DETERMINAZIONE DEL DIRIGENTE SERVIZIO AIA-RIR 8 luglio 2020, n. 206

ID AIA 1322 - "TERSAN PUGLIA spa". Installazione ubicata nel Comune di Modugno (BA), S.P. Km 1.600. Aggiornamento per modifica non sostanziale dell'Autorizzazione Integrata Ambientale già rilasciata con Determinazione Dirigenziale n. 19 del 07 agosto 2015 e successivo aggiornamento rilasciato con D.D. di PAUR n. 138 del 11/06/2019 e s.m.i.

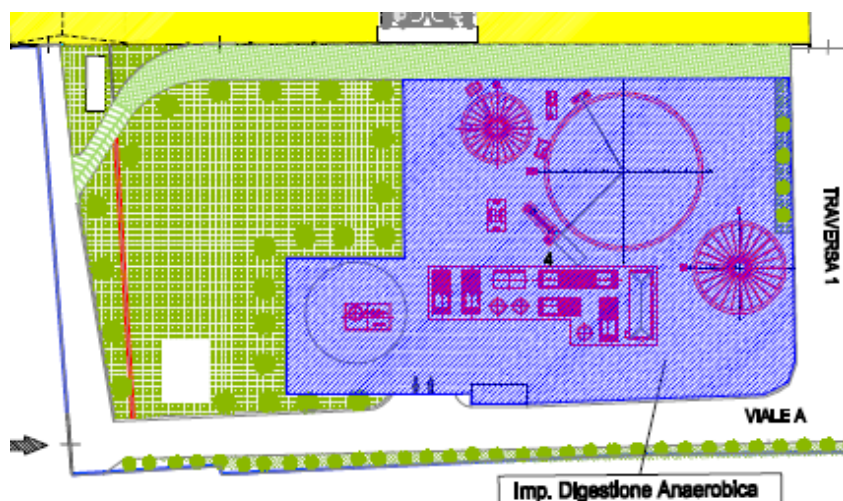
La modifica impiantistica proposta andrà a ridurre il numero dei punti di emissioni in atmosfera, grazie all'eliminazione dell'emissione convogliata EB4, nel seguente modo: l'aria estratta dal ventilatore, posizionato a valle del filtro a maniche del sistema di trattamento arie estratte dal capannone 6, pari a 15.000 Nm³/h, non sarà più immessa in atmosfera, ma inviata al capannone 5 attraverso un nuovo ramo di reimmissione aria, di dimensioni pari a circa 30 m di lunghezza, 500 mm di diametro, 5,5 m dal p.c. di elevazione. Pertanto, l'aria proveniente dal capannone 5, pari a 60.000 Nm³/h, sarà in parte prelevata dall'esterno ed in parte (15.000 Nm³/h) proveniente dall'area aspirata e trattata dal capannone 6 e, prima di essere inviata al biofiltro E3, sarà pretrattata in scrubber ad umido, con corpi di riempimento flottanti, con lo scopo di:

Per il biofiltro E3, quindi, non ci sarà un incremento della portata, in quanto l'aria derivante dal capannone 6 sostituirà in parte il prelievo di aria dall'esterno effettuato nel capannone 5, garantendo comunque i volumi totali di aspirazione previsti progettualmente, pari a 15.000 Nm³/h.

* Al punto E3 verranno convogliata l'aria dal filtro a maniche del capannone 5 e del capannone 6

Pertanto, nel quadro riassuntivo delle emissioni ne deriva una riduzione a 3 punti di emissione denominati EB1-EB2-EB3, rispetto ai 4 punti emissivi precedentemente autorizzati con DD 67/2020.

Di seguito si riporta un riepilogo dei sistemi adottati per il trattamento dell'aria:

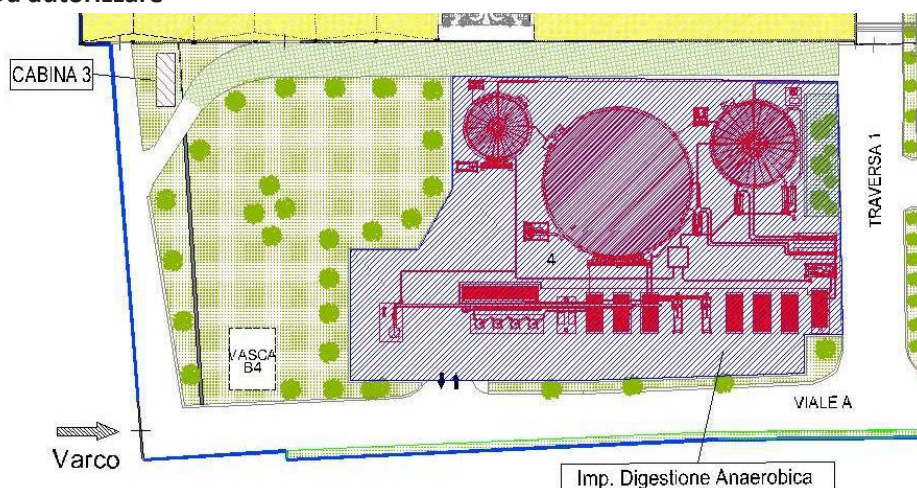
- abbattere buona parte delle polveri in sospensione eventualmente presenti;
- omogeneizzare le caratteristiche dell'effluente gassoso in transito;
- smorzare eventuali picchi di carico inquinante;
- abbattere quanto più possibile l'ammoniaca prima che raggiunga il biofiltro;
- aumentare l'umidità relativa del flusso d'aria esausta;
- proteggere ed ottimizzare il funzionamento del successivo stadio biologico di trattamento (biofiltro).
